浜岡原子力発電所原子炉施設保安規定の 変更認可申請について

【浜岡原子力発電所 1 号原子炉廃止措置計画変更認可申請書及び
浜岡原子力発電所 2 号原子炉廃止措置計画変更認可申請書の反映による変更】

令和5年9月19日
中部電力株式会社

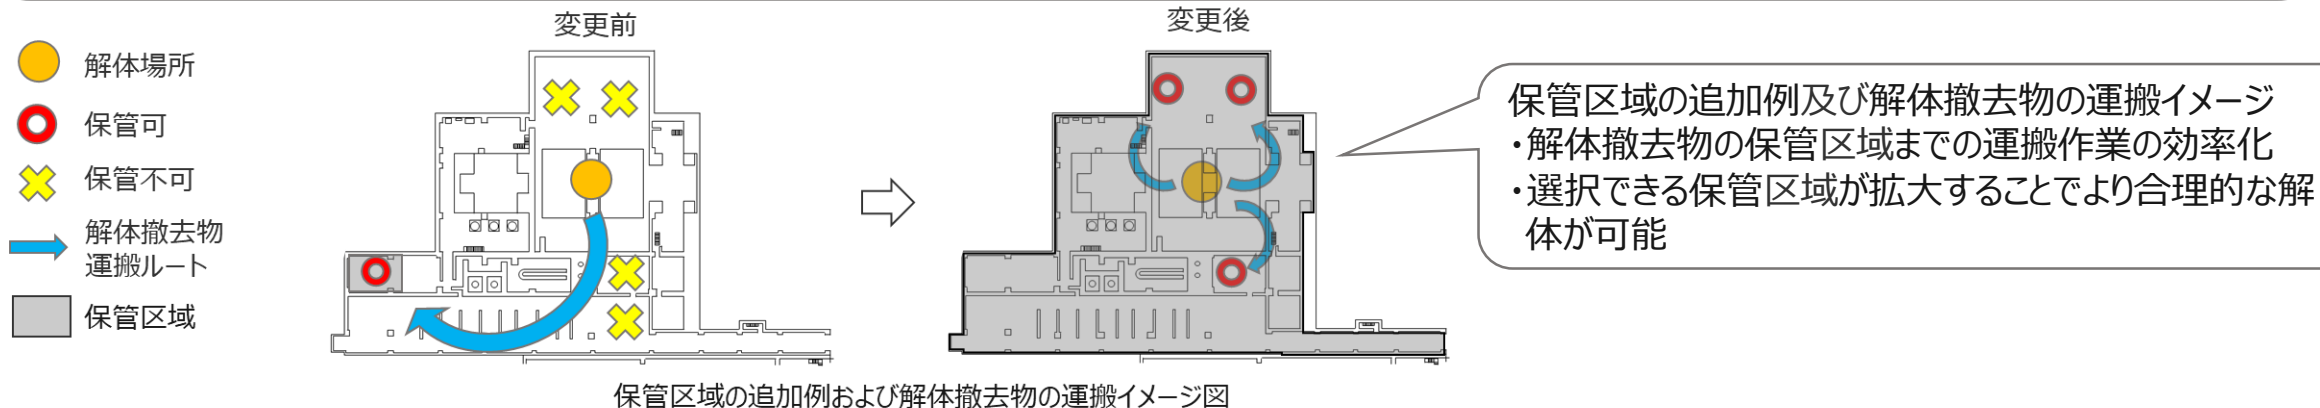
項目	変更内容	変更理由
・第2編第15条（工事の計画及び実施） 表15-1-1（1） 第2段階中に解体撤去を実施する又は解体撤去に着手する設備及び建屋（原子炉設置許可又は原子炉設置変更許可を受けた施設）（1号炉） 表15-1-2（1） 第2段階中に解体撤去を実施する又は解体撤去に着手する設備及び建屋（原子炉設置許可又は原子炉設置変更許可を受けた施設）（2号炉）	新たに解体撤去に着手する以下の設備（以下、「S/C等」という）を第2段階対象設備に追加。 ・原子炉格納容器のうち、サブプレッション・チェンバ及び機器搬入口 ・ドライウェル外周の壁のうち、機器搬入口の遮へい壁	・廃止措置計画変更認可申請書の反映
